OGGETTO: E1398 – NODO FIRENZE: ADEGUAMENTO TORRENTE MUGNONE TRAMITE BY-PASS IDRAULICO

ANALISI INTEGRAZIONI E MODIFICHE RICHIESTE DA REGIONE TOSCANA E PROVINCIA DI FIRENZE CON LETTERA PROT. 147144 DEL 28/05/2008

OGGETTO: INTERVENTO DI ADEGUAMENTO IDRAULICO DEL TORRENTE MUGNONE REVISIONE "B"

Richiesta Autorizzazione R.D.523/1904 del progetto di adeguamento torrente mugnone con bypass – pratica n°115346/08 – consegna progetto esecutivo revisionato.

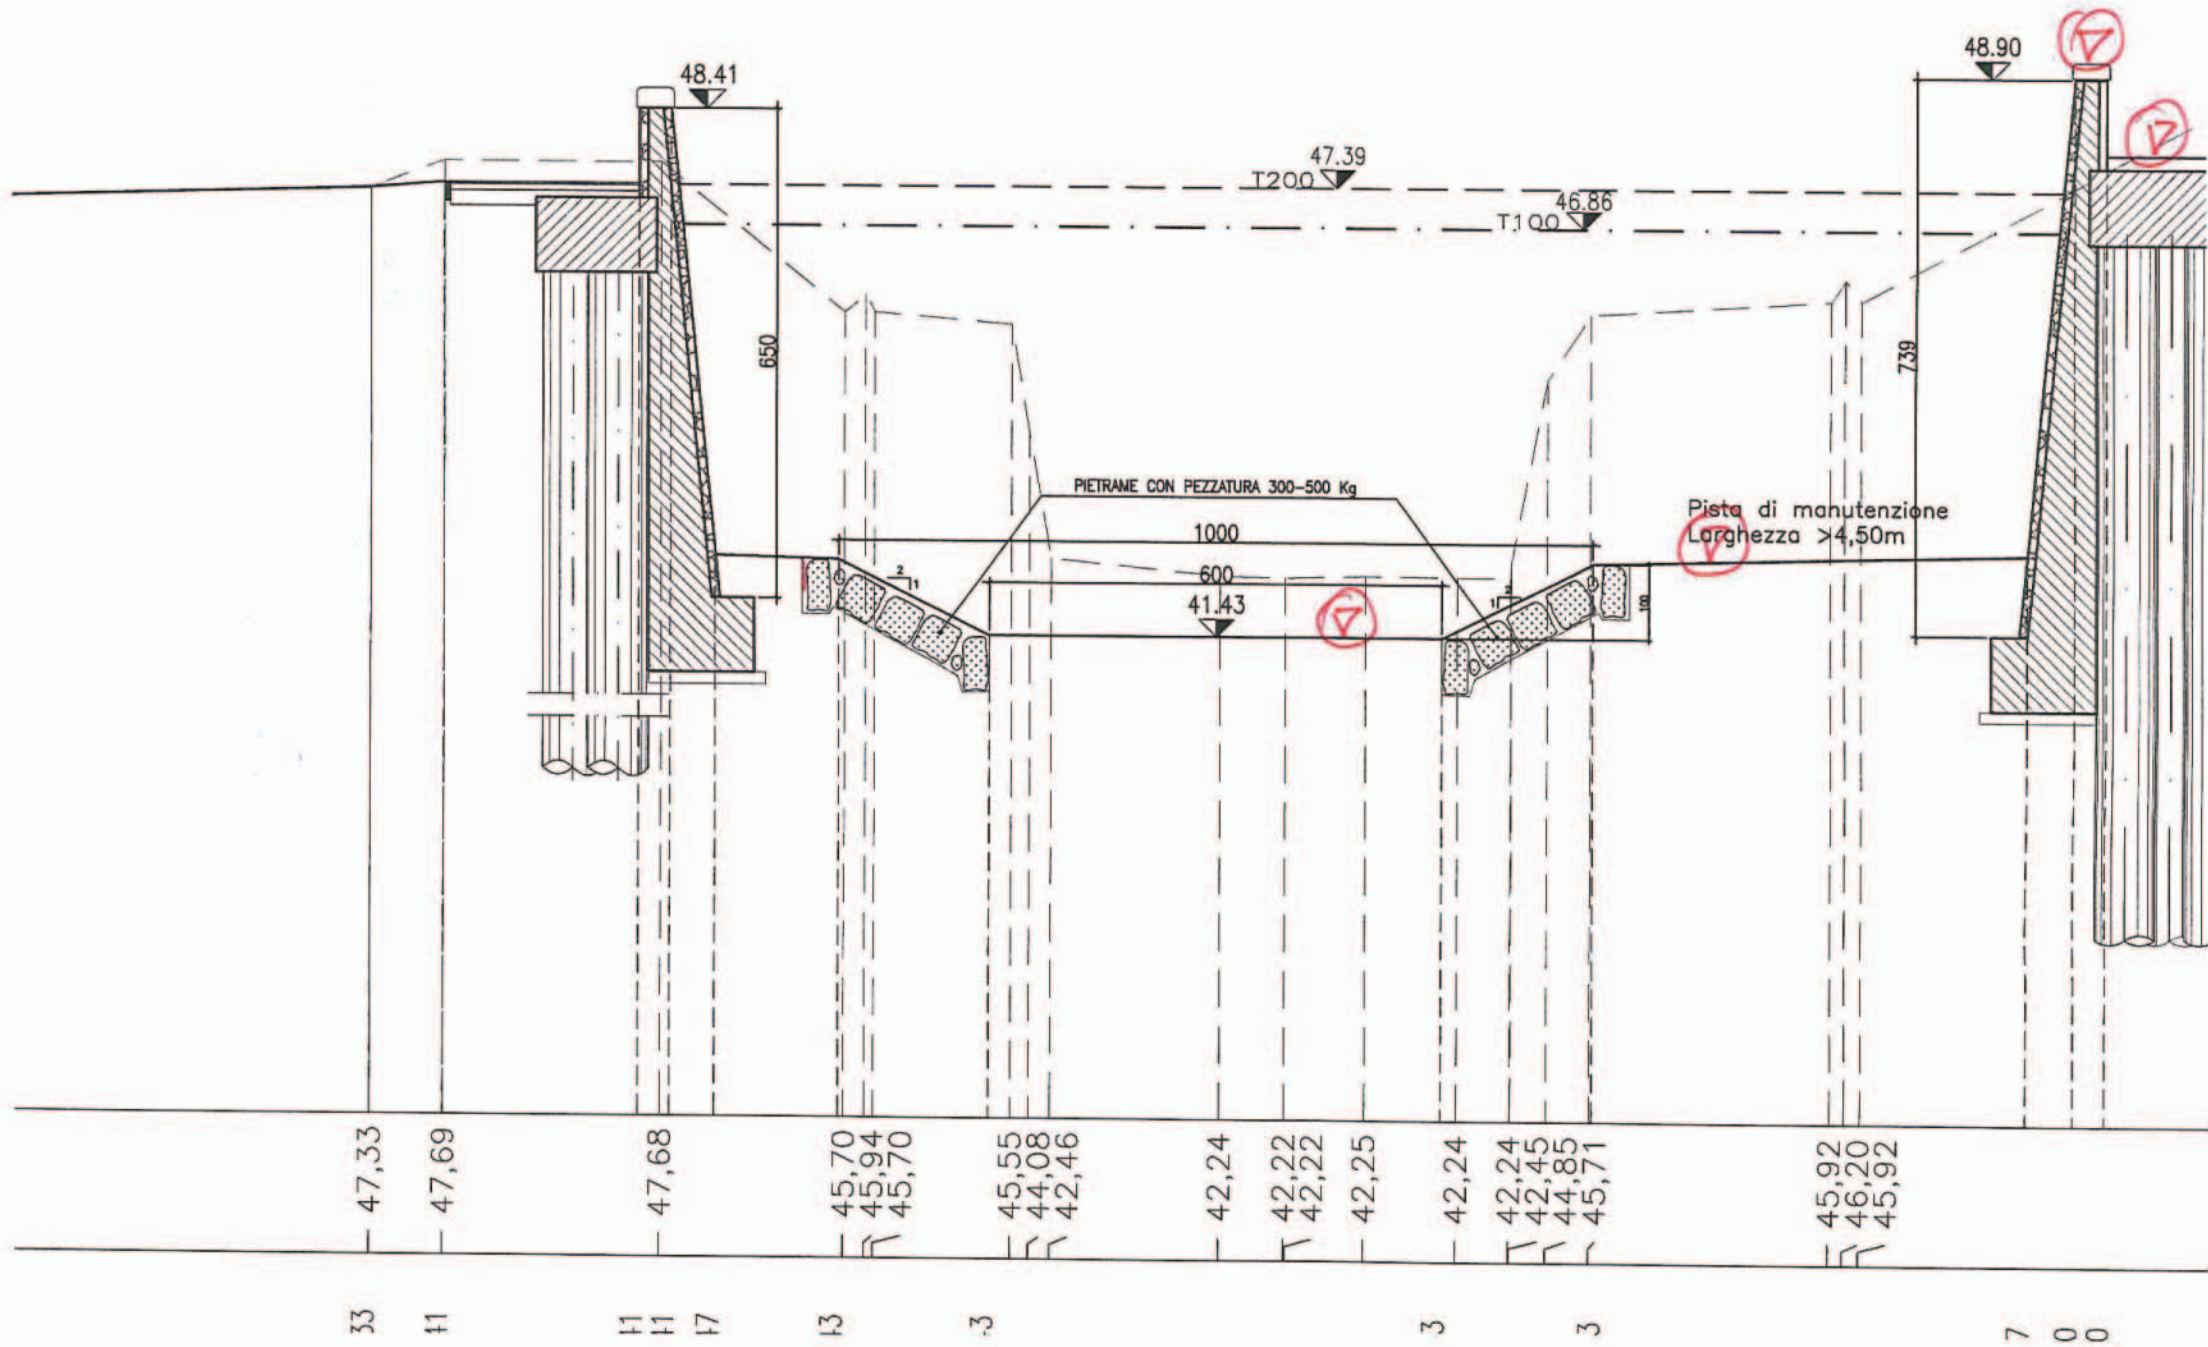
ARGOMENTI DISCUSSI	RESPONSABILITÀ /	TEMPI
<p>ANALISI PRESCRIZIONI</p> <p><u>“la savanella di magra a monte dell’attraversamento dovrà avere una larghezza di 6 m”</u></p> <p><u>“in testa al muro di sponda destro a monte dell’attraversamento dovrà essere previsto un parapetto a tenuta con stessa quota di contenimento della sponda sinistra”</u></p> <p>Il Genio Civile chiarisce che il parapetto “a Tenuta” deve essere un parapetto continuo con medesima quota di testa muro del muro esistente in sponda sinistra. La geometria di tale parapetto deve essere simile alla sezione riportata nell’allegato tipologico che il Genio Civile fornisce a Nodavia (vedi allegato).</p> <p>Genio Civile e Provincia comunicano che a tale sezione Nodavia si deve uniformare per la realizzazione del rivestimento d’alveo tra le sezioni di progetto 1 e IM1 (vedi elaborato “Planimetria generale” FEW1-40-E-ZZ-P8-IN0000-001_A). Allo stesso modo al di sotto dell’impalcato del manufatto di sbocco può non essere presente il rivestimento in pietra ed è sufficiente l’esclusiva presenza di pareti e fondo in C.A.</p> <p>Ne consegue che le caratteristiche del rivestimento saranno le seguenti:</p> <ul style="list-style-type: none"> • rivestimento in pietra come da progetto SOLO per le sez da IM1 a 1 • rivestimento in CA senza pietra sul fondo e sulle pareti per il manufatto di sbocco • a monte di IM1 usare sezione tipo consegnata (vedi immagine allegata) con l’unica modifica di adeguare la larghezza del pietrame con pendenza 1 / 2 in modo da rispettare le quote d’alveo di progetto • Inserimento taglione in CA in corrispondenza della sezione IM1 <p><u>“si richiede di dimostrare che la sagomatura del canale di ingresso al bypass coincida con la geometria prevista e testata dal modello fisico di cui al progetto definitivo approvato”</u></p> <p>Nodavia adeguerà come richiesto gli elaborati grafici.</p> <p><u>“la quota minima delle travi dell’impalcato da realizzarsi a valle dell’attuale struttura non potrà essere inferiore alla attuale quota di intradosso dell’attraversamento nella sezione di uscita”</u></p> <p>Nodavia adeguerà come richiesto la geometria dell’impalcato.</p> <p><u>“la realizzazione del manufatto di sbocco, prevista in fase due del</u></p>

ARGOMENTI DISCUSSI	RESPONSABILITÀ /	TEMPI
<p><u>progetto di cantierizzazione dell'opera, produrrà nel transitorio una notevole riduzione dell'attuale sezione libera di deflusso, pertanto dovrà essere rivista la distribuzione delle fasi lavorative posticipandone la realizzazione nella fase finale dell'intervento al fine di limitare al massimo il tempo di funzionamento dell'opera a capacità di deflusso ridotta.</u></p> <p><u>Si fa presente inoltre che la realizzazione di questa fase dovrà inderogabilmente avvenire nel periodo maggio-agosto"</u></p> <p>Nodavia fa presente che quanto prescritto non può essere ottemperato poiché occorre consegnare l'area del manufatto di sbocco al Comune per la realizzazione della nuova tramvia in anticipo rispetto al completamento del bypass idraulico. E' possibile tuttavia realizzare la parte "non strutturale" del setto centrale al termine dei lavori di realizzazione del bypass idraulico. Nodavia propone che il setto sia realizzato nella sua configurazione definitiva sin dall'inizio dei lavori tra gli allineamenti 8 e 13 (vedi elaborato "Manufatto di sbocco - impalcato: pianta e dettagli" FEW1-40-E-ZZ-BA-IN0500-002_A), poiché tra tali allineamenti la sezione netta di deflusso è maggiore/uguale a quella nel sottoattraversamento esistente. Propone inoltre che, sempre nella parte iniziale dei lavori, sotto le travi esistenti in corrispondenza degli allineamenti 5, 6, 7 siano realizzati pilastri (dimensione probabile 90x90cm) di appoggio delle travi. Tale configurazione garantisce nel transitorio il deflusso laterale tra i pilastri, riducendo la portata tra il setto in costruzione e il muro d'argine destro fino all'uscita dell'opera di sbocco. Allo stesso tempo tale soluzione permette l'appoggio degli impalcati. A fine lavori con il bypass a regime sarebbe completata la parte di setto centrale tra gli allineamenti 5 e 8.</p> <p>Urtat e Provincia concordano con la soluzione proposta a condizione che, sempre nella configurazione transitoria, il tubo dell'acquedotto presente non sia di eccessivo ostacolo al deflusso delle portate.</p> <p><u>"al fine di meglio gestire la criticità di realizzazione del manufatto di sbocco si richiede di dettagliarne accuratamente la fase di cantierizzazione relativa e dei lavori che intercorreranno fino alla messa in esercizio dell'opera"</u></p> <p><u>"dovrà essere consegnata una planimetria dell'intervento su base catastale"</u></p> <p>Nodavia ottempererà a quanto richiesto.</p> <p><u>"nel manufatto di sfioro dovrà essere prevista una luce a battente con paratoia e un opportuno invito alla corrente che permettano di derivare nella nuova canna parte delle portate di magra"</u></p> <p>Genio Civile e Provincia propongono di utilizzare n°2 tubi DN200 vicini con quota di scorrimento pari a +46.04 da savanella di magra a manufatto di imbocco. Realizzare fila di pietre con estradosso +46.26, rialzato rispetto alla savanella di magra ed immediatamente a valle dei 2 tubi, lungo 3m, per convogliare parte del deflusso di magra nel bypass.</p>

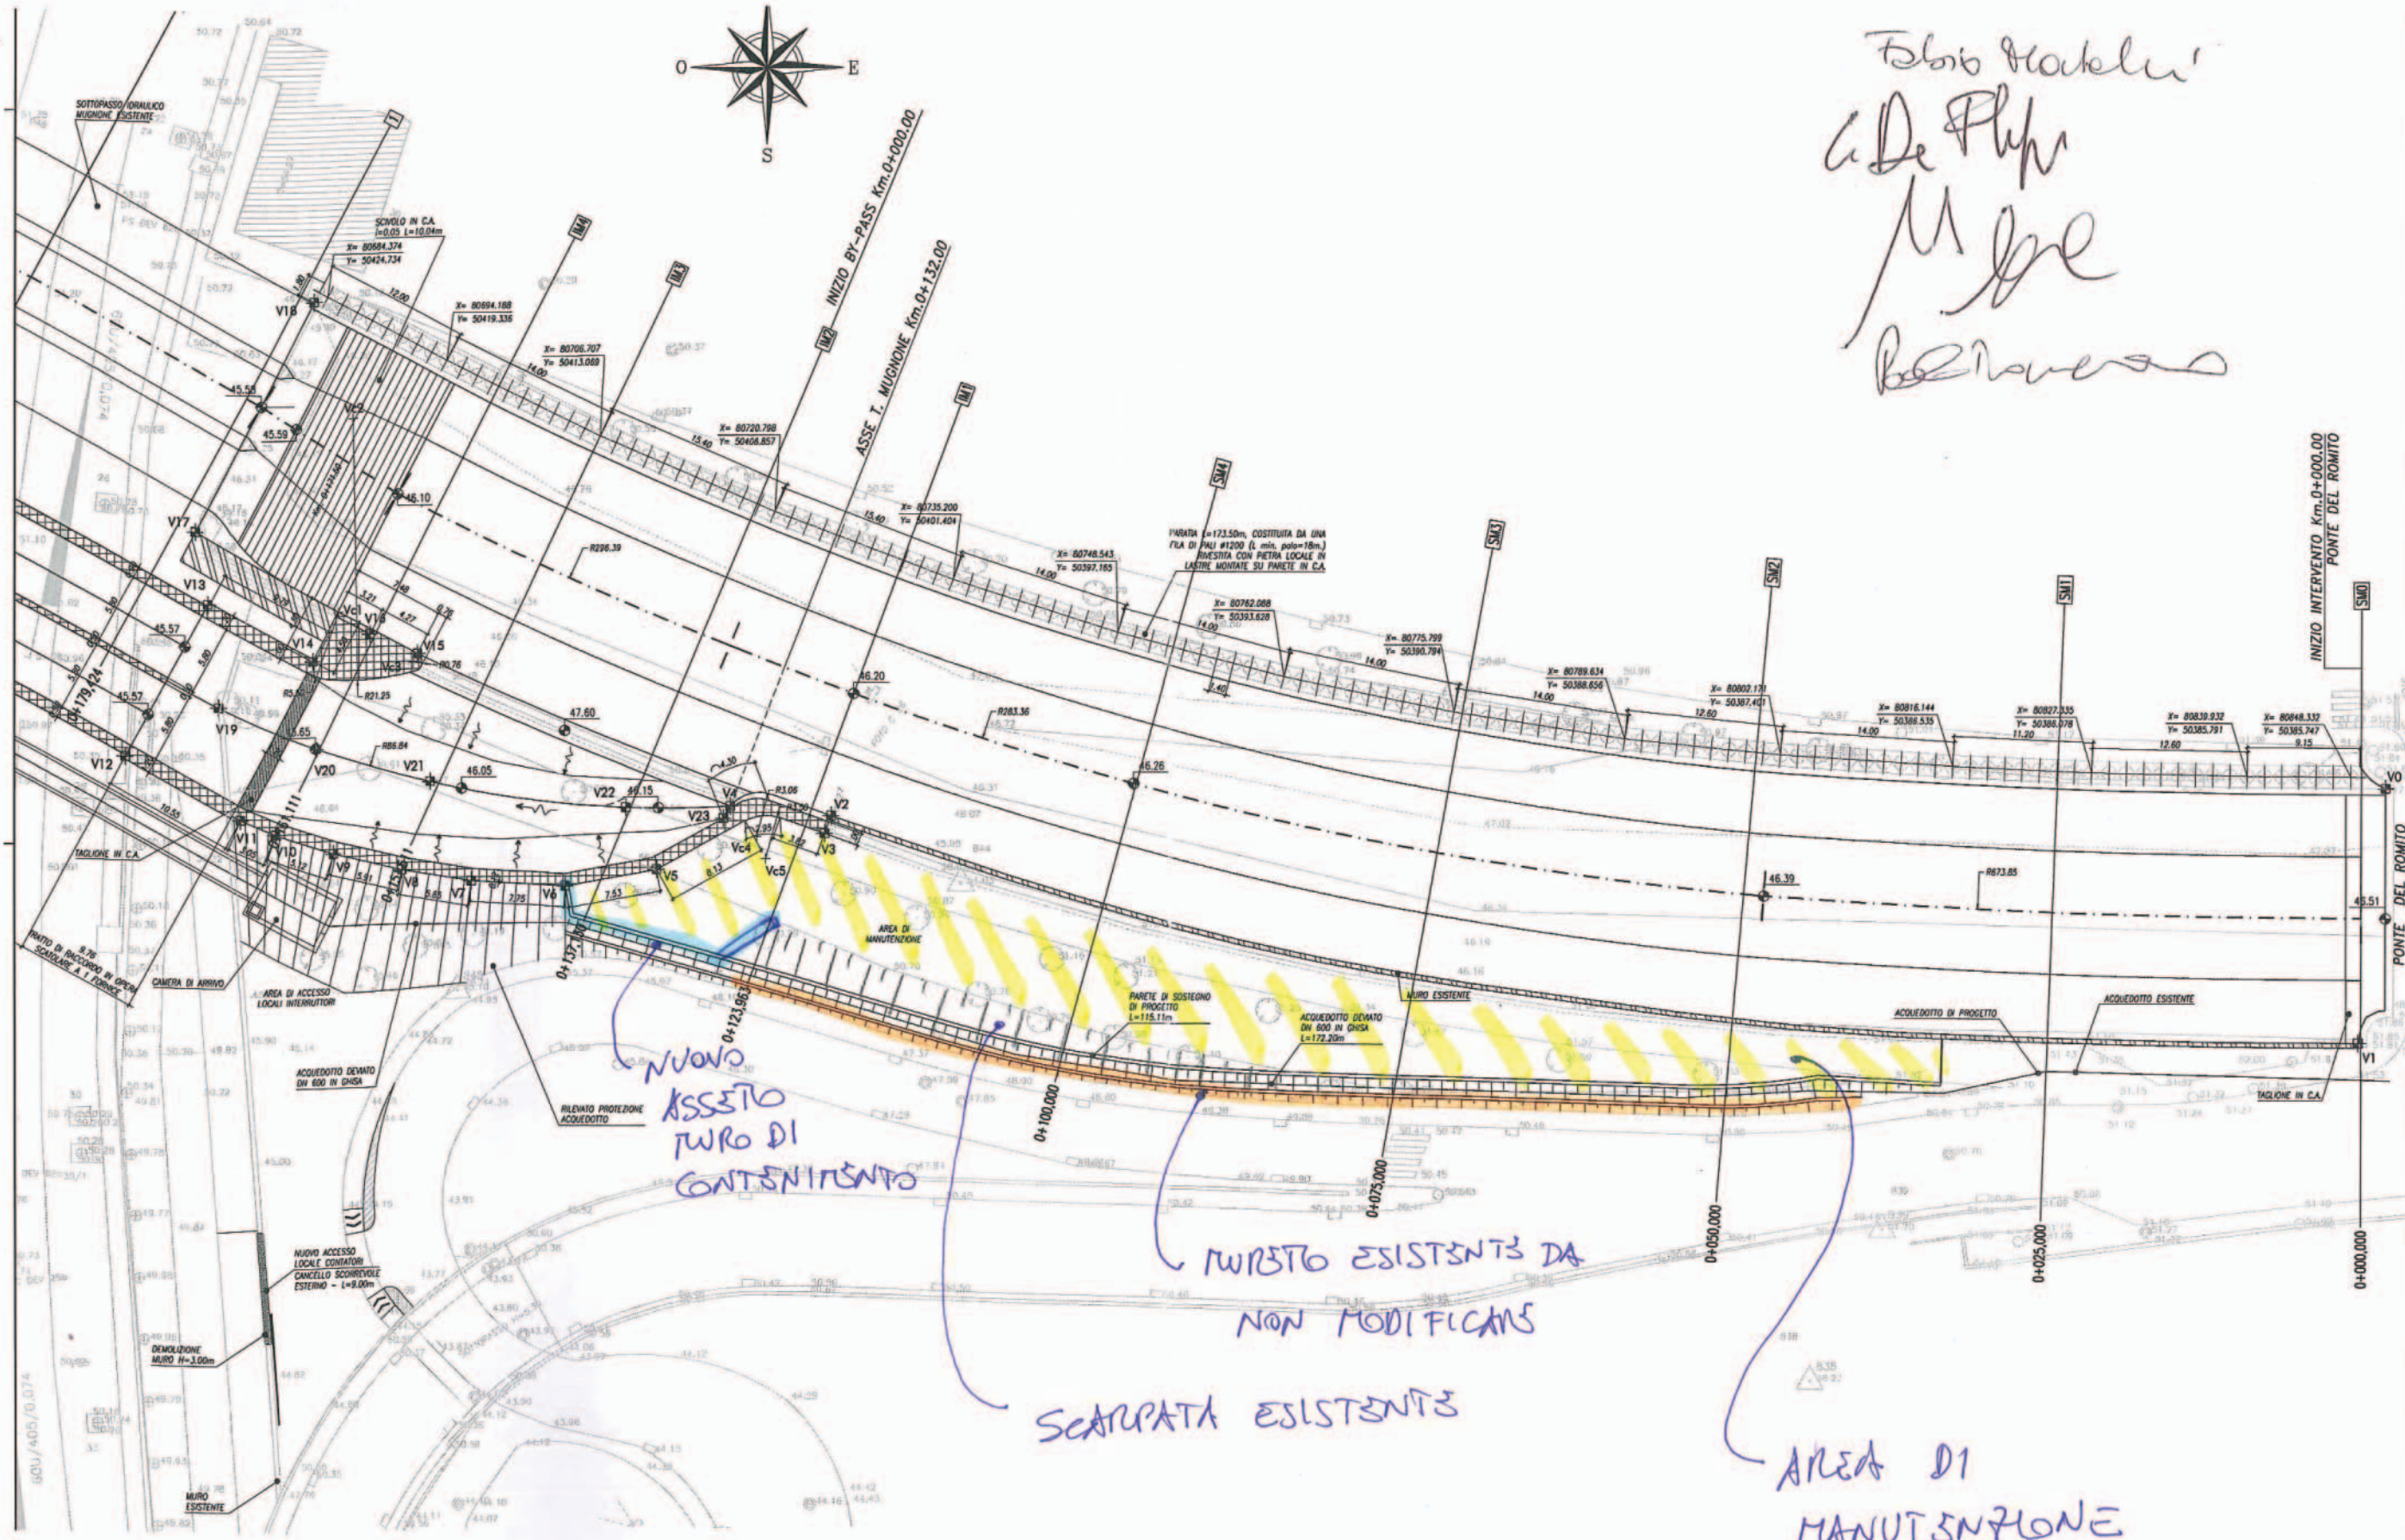
Le parti concordano nel ridefinire l'assetto planimetrico del muro di contenimento dell'area come da bozza allegata "A", essendo l'area esistente sufficiente a garantire l'accesso carrabile ai mezzi di manutenzione.

Gli Enti intervenuti non manifestano nessun tipo di contrarietà nel caso che venga realizzata una struttura di copertura in travi in Calcestruzzo Armato Precompresso con soletta in calcestruzzo collaborante (vedi bozza allegata "B") in luogo di una struttura in carpenteria metallica e soletta in cls collaborante. Si raccomanda che tale nuova struttura soddisfi i requisiti idraulici e le prescrizioni mosse dagli enti in sede di analisi della revisione A del progetto esecutivo di primo livello.
